**AVIS RELATIF À LA PROTECTION
CONTRE LES EVENTUELS EFFETS NOCIFS ET NUISANCES
PROVOQUÉS PAR LES RAYONNEMENTS NON IONISANTS
GÉNÉRÉS PAR DES ANTENNES ÉMETTRICES STATIONNAIRES**

Commune : CHARLEROI - Exploitant : ORANGE

Référence exploitant : 354C1_2 / 30301C1_1 / 40301C1_1 / 50301C1_1

Rapport n° 2530 / 2024

Figure 1 : Vue en plan des lieux de séjour et des points de contrôle

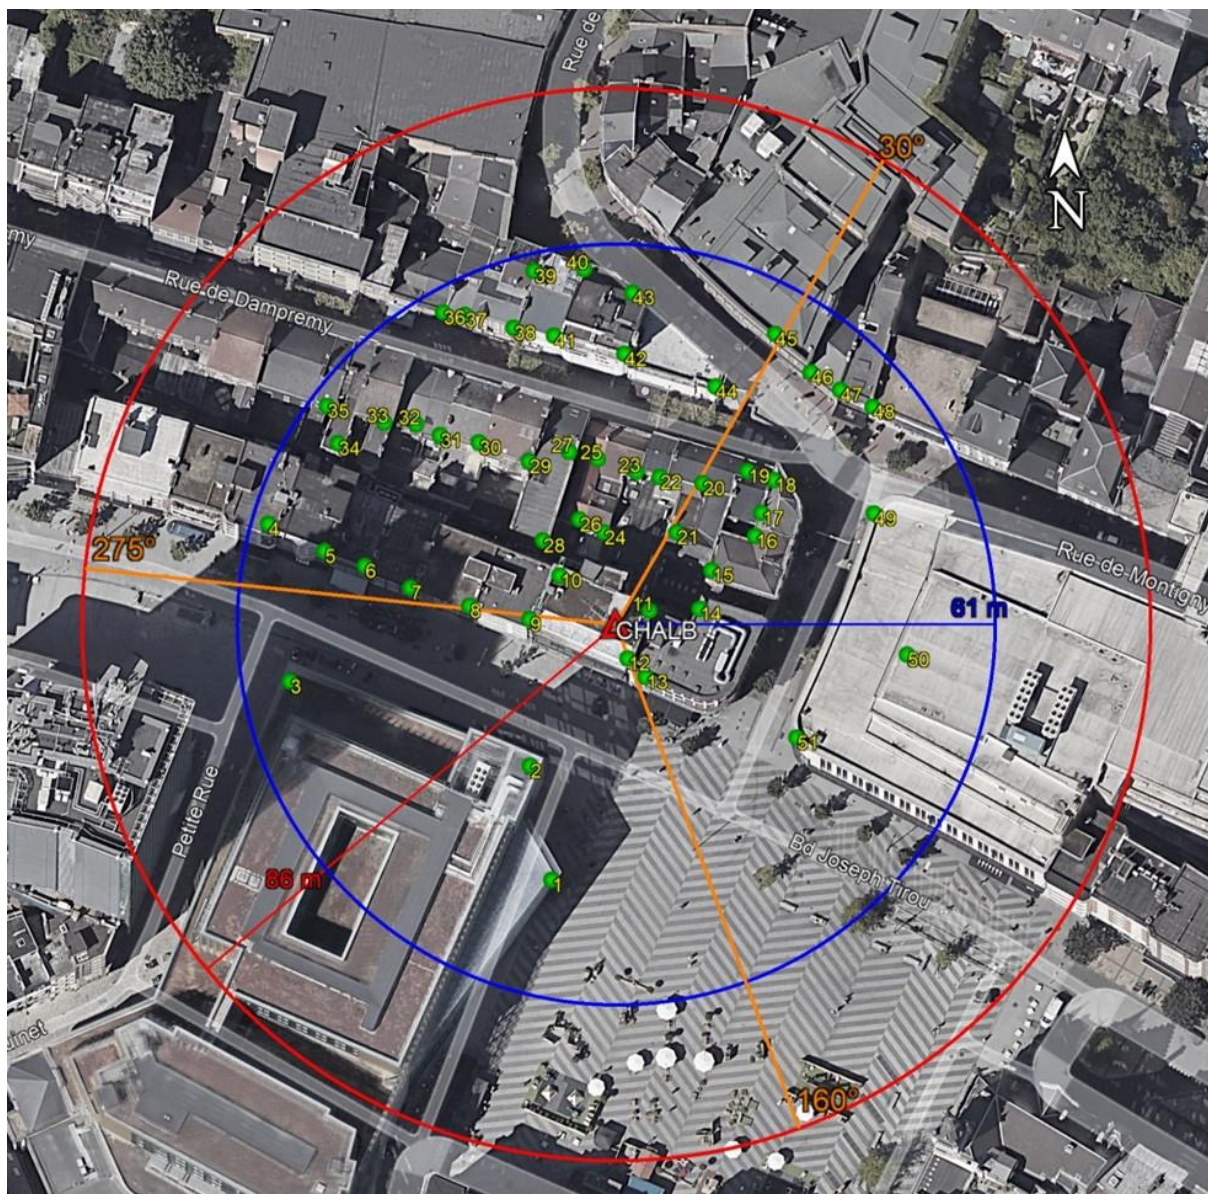
Les fréquences d'émission, la puissance rayonnée par chacune des antennes et leur gain permettent de déterminer le rayon de la zone à analyser. Tout dépassement de la limite par installation est exclu en dehors de cette zone. Le tableau 2 reprend les 35 LS² pour lesquels l'indice d'exposition est le plus élevé. Les différentes colonnes indiquent :

- le numéro du point de contrôle repris sur un des plans de la figure 1;
- le numéro du LS dans lequel se trouve le point de contrôle de la 1^{ère} colonne ;
- l'atténuation d'obstacle prise en compte pour le calcul de l'indice d'exposition dans le LS ;
- le résultat du calcul de l'indice d'exposition.

N° point de contrôle	LS	Atténuation (dB)	Indice d'exposition relatif à la limite par installation IE_i
5	LS5	3,0	0,894
51	LS49	3,0	0,834
45	LS45	3,0	0,822
4	LS4	3,0	0,797
42	LS42	3,0	0,753
49	LS49	3,0	0,664
43	LS42	3,0	0,648
40	LS40	3,0	0,388
34	LS34	3,0	0,376
39	LS39	3,0	0,315
50	LS49	3,0	0,294
44	LS44	3,0	0,260
47	LS47	3,0	0,257
38	LS38	3,0	0,244
33	LS33	3,0	0,225
7	LS7	3,0	0,217
48	LS48	3,0	0,184
46	LS46	3,0	0,182
35	LS35	3,0	0,149
8	LS8	3,0	0,140
9	LS9	3,0	0,126
18	LS18	3,0	0,109
13	LS13	3,0	0,089
20	LS20	3,0	0,072
22	LS22	3,0	0,069
19	LS19	3,0	0,067
17	LS17	3,0	0,067
16	LS16	3,0	0,060
21	LS20	3,0	0,057
12	LS10	10,0	0,056
6	LS6	3,0	0,040
36	LS36	3,0	0,040
3	LS1	3,0	0,039
37	LS37	3,0	0,034
23	LS23	3,0	0,032

En ce qui concerne les antennes de l'installation mentionnées dans le tableau 1, la distance maximale à laquelle la limite pourrait être atteinte, à l'extérieur, est égale à 83,5 m. S'il n'y a pas de LS à une distance inférieure, les antennes respectent forcément la limite d'immission.

Dans le cas des LS situés à l'intérieur des bâtiments, une atténuation d'obstacle est prise en compte et il en résulte que la distance maximale à laquelle la limite pourrait être atteinte se réduit à 59,1 m.

Figure 2 : Vue en plan des installations d'antennes dans un rayon de 300 mètres autour de l'installation faisant l'objet de la demande d'avis

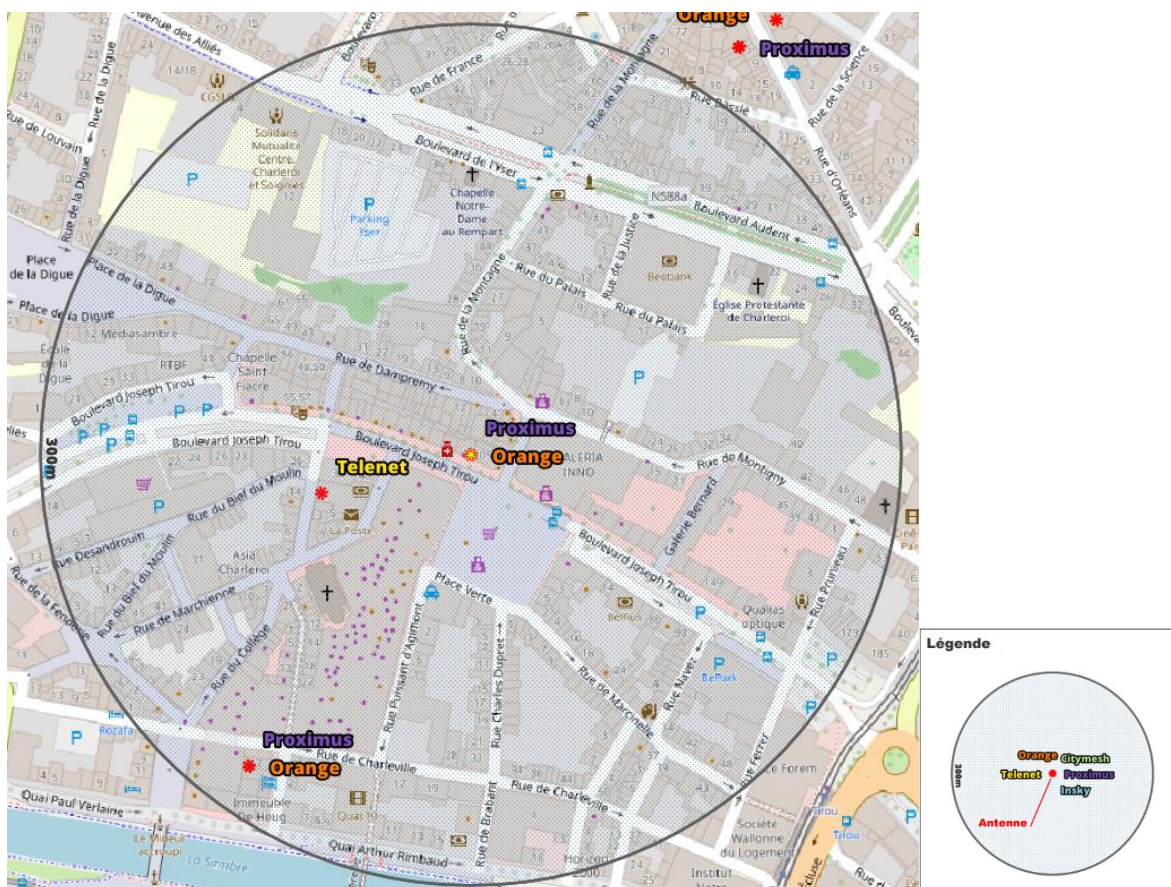
Le plan en projection verticale de la figure 2 indique la localisation des installations d'antennes émettrices stationnaires visées par le décret et situées dans un rayon de 300 mètres autour de l'installation référencée dans le paragraphe 2 et localisée au centre du cercle. Les données de localisation de ces antennes et les avis correspondant sont accessibles via le cadastre en ligne des antennes émettrices stationnaires⁶. Les installations prises en compte dans l'évaluation du respect de la limite cumulative sont les installations d'antennes émettrices déclarées en service par l'exploitant à la date du présent avis, à l'exception de l'installation référencée dans le paragraphe 2 et éventuellement d'autres installations ayant fait l'objet d'une demande d'avis à la même date et qui sont situées à l'intérieur de la zone de 300 mètres de rayon.

- il y a au plus 4 installations d'antennes émettrices stationnaires présentes dans la zone d'évaluation de 300 mètres de rayon représentée dans la figure 2, y inclus l'installation

référéncée dans le paragraphe 2 : la limite cumulative définie à l'article 4, §2 du décret est nécessairement respectée dans les lieux de séjour à l'intérieur de la zone d'évaluation de 300 mètres de rayon ;

- b) il y a exactement 5 installations d'antennes émettrices stationnaires présentes dans la zone d'évaluation de 300 mètres de rayon représentée dans la figure 2, y inclus l'installation référéncée dans le paragraphe 2 et il existe, pour 3 ou 4 de ces installations, un avis attestant le respect de la limite abrogée de 3 V/m : la limite cumulative définie à l'article 4, §2 du décret est nécessairement respectée dans les lieux de séjour à l'intérieur de la zone d'évaluation de 300 mètres de rayon ;

- c) dans tous les autres cas, il a été vérifié que la limite cumulative définie à l'article 4, §2 du décret n'est pas dépassée dans les lieux de séjour sur base du nombre d'installations localisées dans la zone d'évaluation de 300 mètres de rayon représentée dans la figure 2, de leur localisation ainsi que des données inscrites dans la figure 1 et au paragraphe 4 du présent avis et dans les avis attestant le respect de la limite par installation ou de la limite abrogée de 3 V/m relatifs aux autres installations reprises dans la figure 2.

Compte tenu des considérations ci-dessus, il apparaît que l'intensité du rayonnement électromagnétique généré, dans les lieux de séjour situés dans un rayon de 300 mètres autour de l'installation référéncée dans le paragraphe 2, par l'ensemble des antennes émettrices stationnaires de l'ensemble des exploitants du même site d'antennes émettrices stationnaires respecte la limite fixée à l'article 4, § 2 du décret.
